Avis délibéré
Projet de Centrale Photovoltaïque au sol sur le
territoire de la commune de PIEVE (Haute-Corse)

N°MRAe 2020-PC09

PRÉAMBULE

Illustration 3 : carte des habitats naturels et semi-naturels (source : étude d'impact)

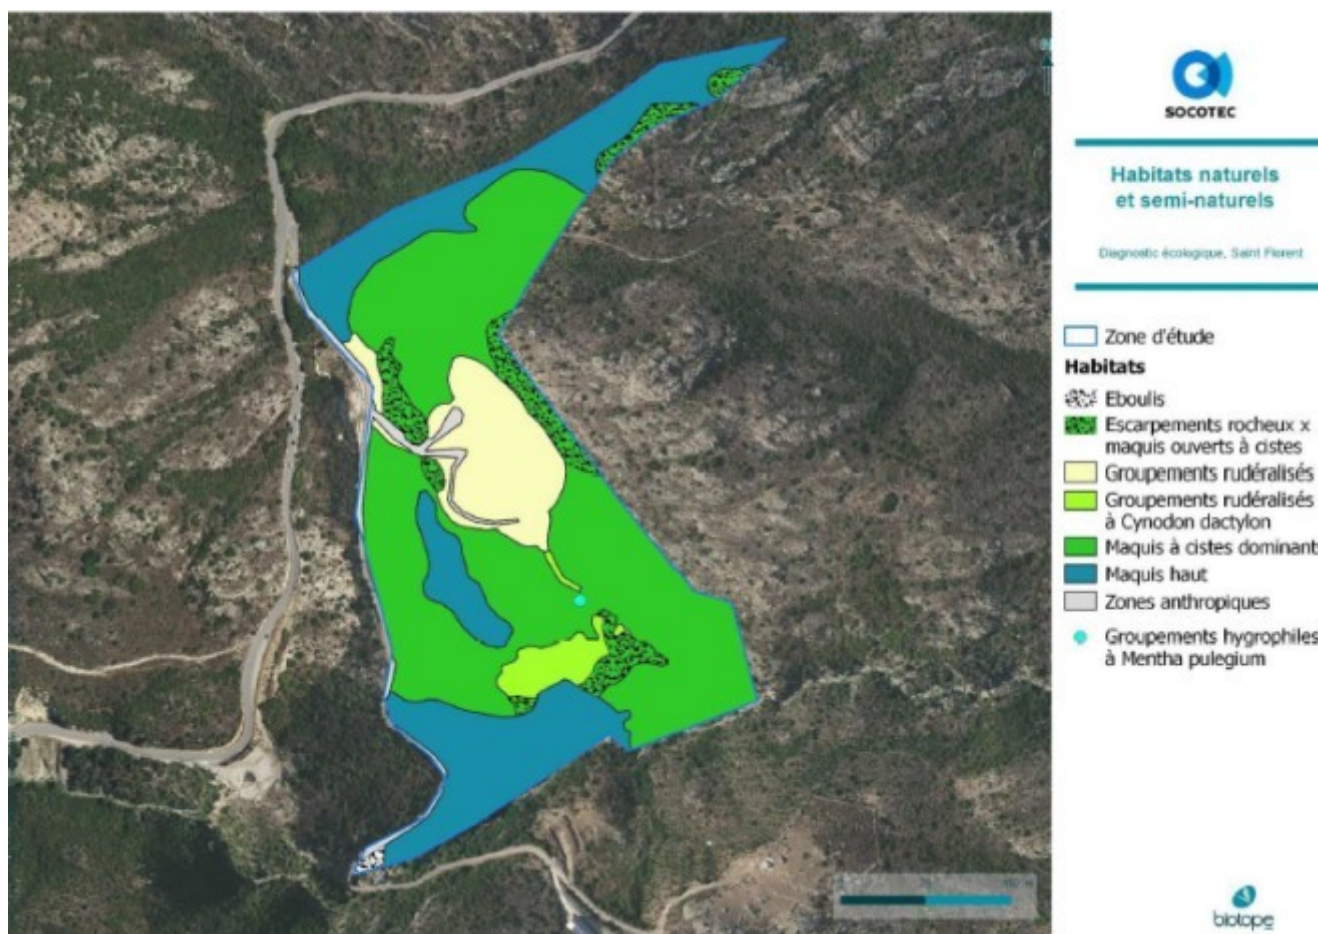
Les habitats naturels sur le site d'étude sont décrits sur une carte⁴, en revanche, l'emprise du projet n'est pas superposée sur celle-ci et on ne connaît pas les surfaces impactées pour chaque type d'habitat. L'emprise de la zone à défricher n'est pas non plus précisée (cf. illustration 3).

Illustration 4 : "Photomontage du projet (source : étude d'impact)"

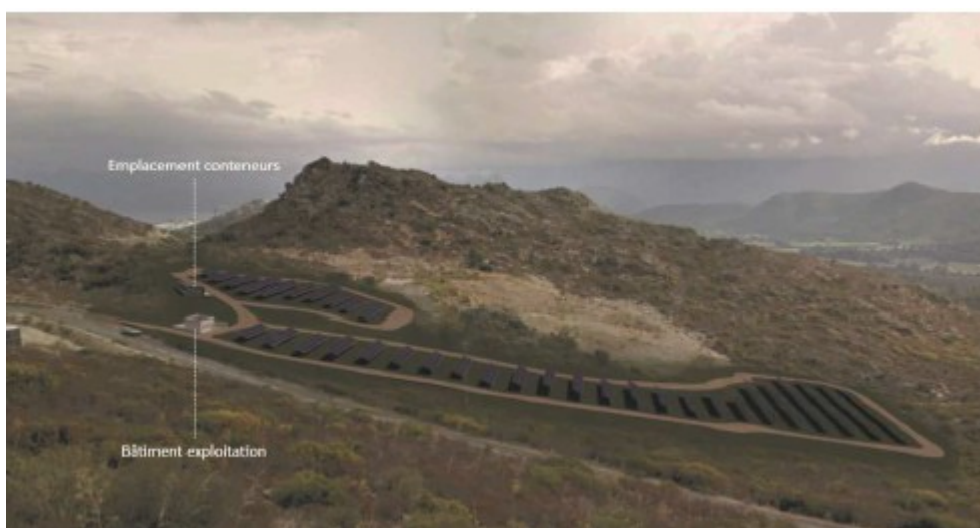
L'étude indique l'absence de sites d'intérêts paysagers à proximité et affirme l'absence de covisibilité depuis les habitations à proximité, ni depuis les villages.

La MRAe recommande de compléter l'étude d'insertion paysagère par des photomontages en vue lointaine en justifiant les cônes de vues (lieux de vie, lieux de passage comme la RD62) afin de démontrer l'affirmation de l'absence de covisibilité.

Illustration 5: Position de la nappe ; Annexe III de l'étude : « étude sols pollués »

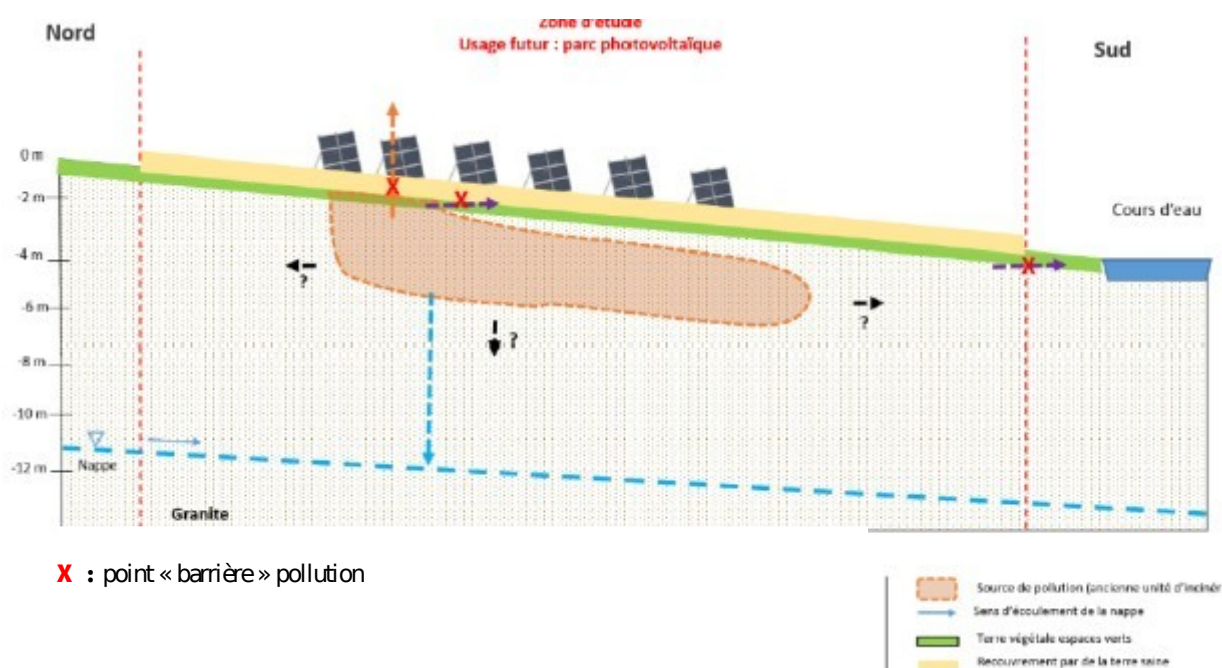
La nappe se situe à une profondeur d'environ 10 m. A ce stade du projet, aucune tranchée atteignant cette profondeur n'est prévue. L'étude affirme qu'il n'y aura donc pas de rejets ponctuels dans la nappe (comme le montre le schéma ci-dessous). Toutefois, le dossier ne précise pas la profondeur des pieux.

- **de compléter l'étude d'impact en tenant compte du risque de déversement accidentel des électrolytes contenus dans les batteries Lithium-Ion et des mesures à y associer ;**
- **de justifier de manière argumentée l'absence de risque de rejets dans la nappe, à défaut de planifier un suivi rigoureux en phase chantier pour gérer le risque, notamment en s'assurant qu'aucun pieu ne traverse l'épaisseur de la barrière végétale, afin de préserver la nappe d'un éventuel transfert de pollution.**
